Referat fra oppstartsmøte - Detaljreguleringsplan for ny ungdomsskole på Kjeller

Informasjon om saken	
Saksbehandler	Henriette Backer
Arbeidstittel	Detaljreguleringsplan for ny ungdomsskole på Kjeller
Adresse/stedsnavn	Gbnr. 24/122, med omkringliggende arealer
Plantype	Detaljregulering

Informasjon om oppstartsmøtet	
Når	25.02.2025
Hvor	Lillestrøm Rådhus
Møtedeltakere	Fra kommunen: Lena Skjølås Bilic, Avdelingsleder Byplan Henriette Backer, overarkitekt avdeling Byplan Kirpal Singh, overingeniør, Samordning og klimatilpasning Therese Lindahl, avdelingsingeniør, Samordning og klimatilpasning Fra forslagsstiller: Elisabeth Øren Arvesen, Cowi Ingrid Karlsen, Prosjekt Bygg og Eiendom, Lillestrøm kommune, Emilie Dahl Gullberg, Cowi Ahmed Alaydi, Arkitema Jan Roar Eilertsen, Kommunalsjef Utbygging Jens Petter Viste Kroepelien, Proeba
Referent	Henriette Backer

3.14 Hensynskart

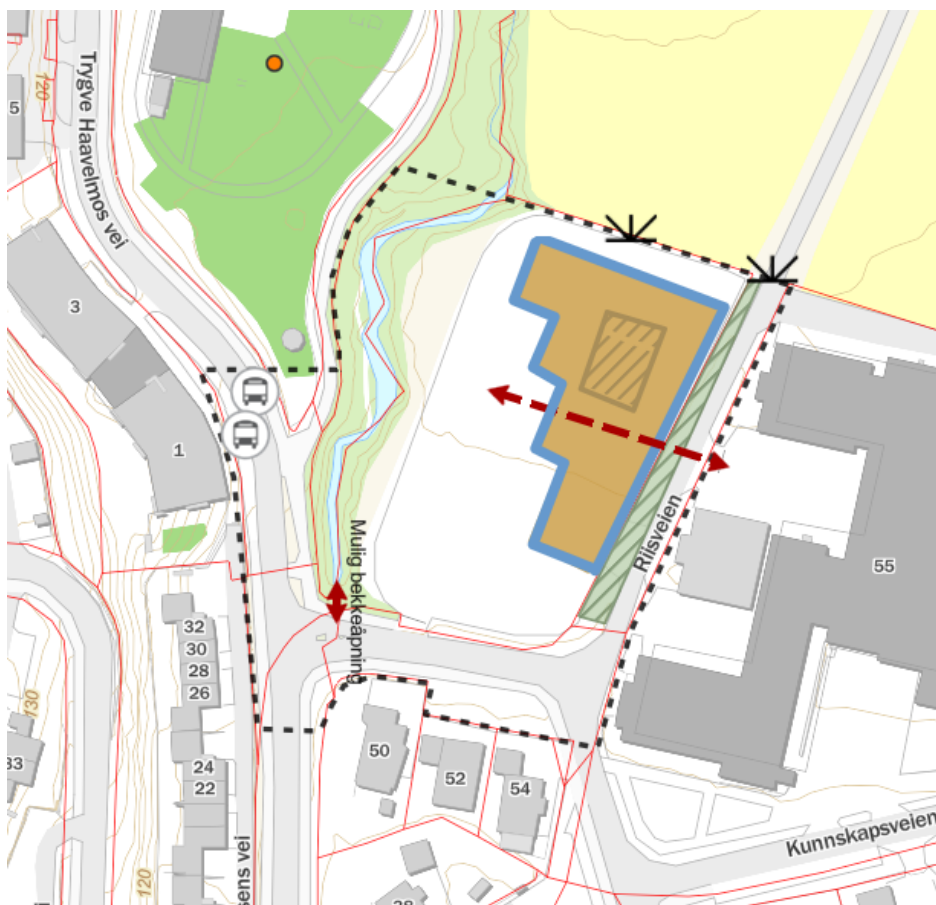
Med bakgrunn i stedsanalyse og tilbakemeldinger (eventuelt andre kilder) er det utarbeidet et hensynskart som skal legges til grunn for utarbeidelsen av planforslaget. I dette kartet har mulig område for bebyggelse oransje farge, grøntområde for trær er markert med grønn skravur, mulig bekkeåpning og gjennomgang/portal til Oslo Met er markert med tosidet pil og aktive fasader er markert med blå strek.

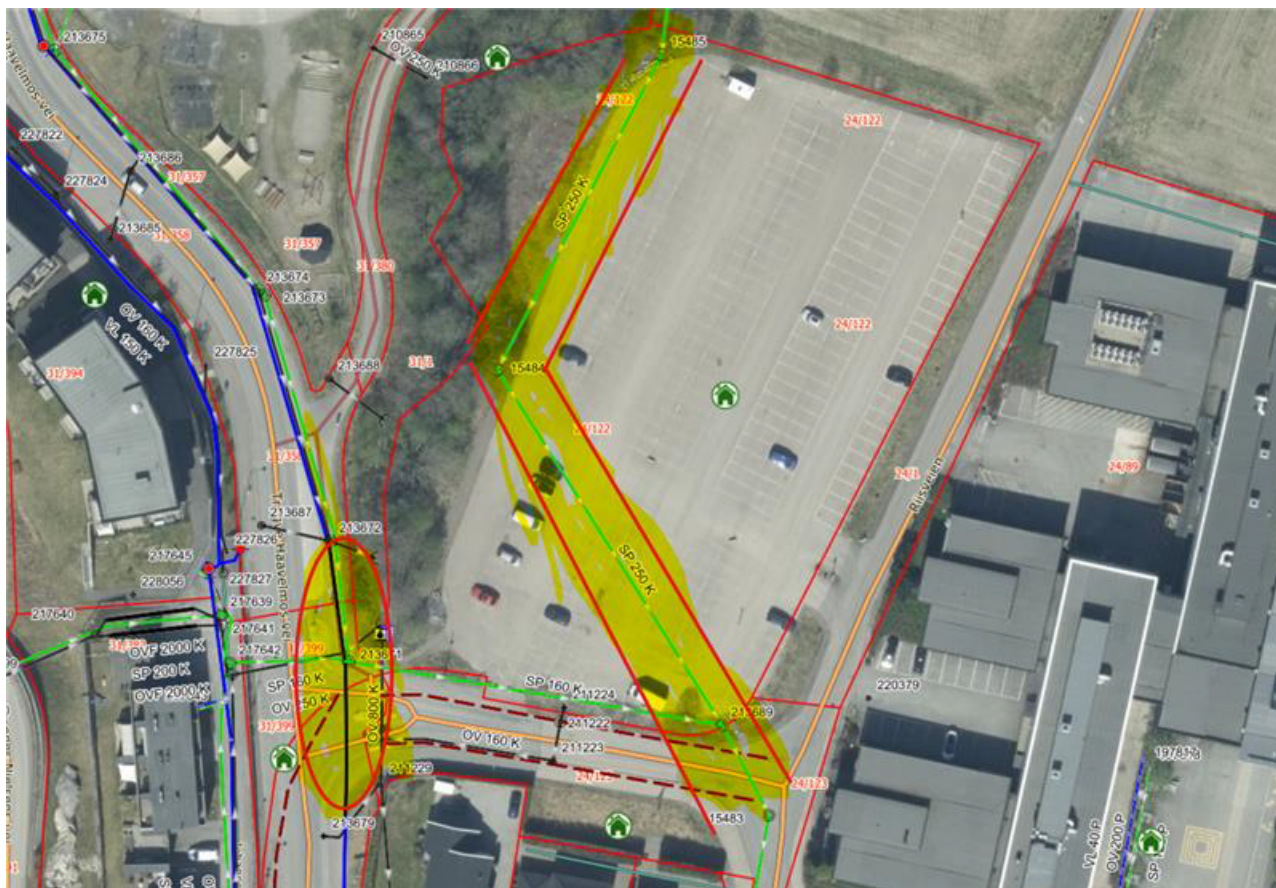
Det bør etableres tosidig forsyning, med ny kum i Kunnskapsveien og ledning derfra opp til tomten. For slukkevann bør det etableres hydranter. Hydranter og sprinkler skal ha tilbakeslagssikring i henhold til NS-EN 1717. Under vises et kart med våre ledninger, SP ø250mm og VL ø200mm.

Det gjøres også oppmerksom på at det lenger nedstrøms er kapasitets problemer/ driftsproblemer i spillvannsnett. Spillvannsledning må ivaretas, den kan flyttes hvis nødvendig, vi minner om min. 4 meter avstandskrav fra bygg ved vanlig dybde.

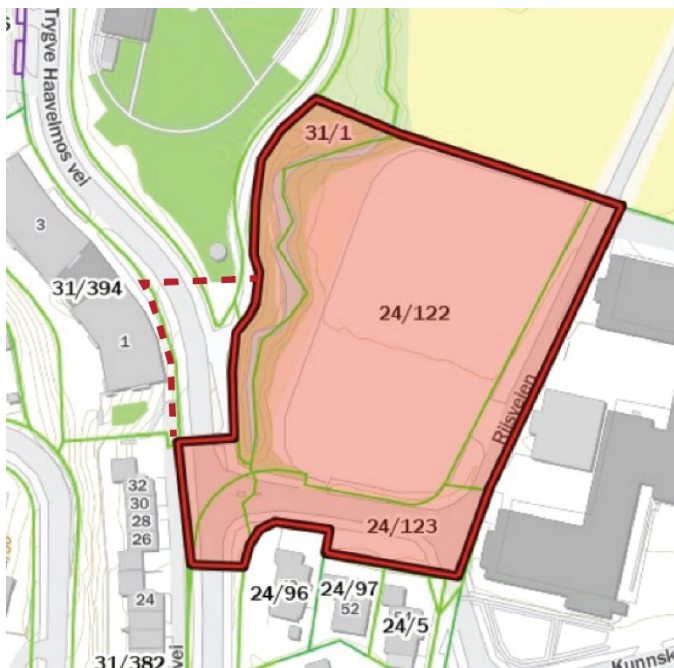
Planområdet skal utvides i henhold til nedenstående illustrasjon. Utvidelsen av planområdet er for å inkludere mulighet for etablering av bussholdeplasser.
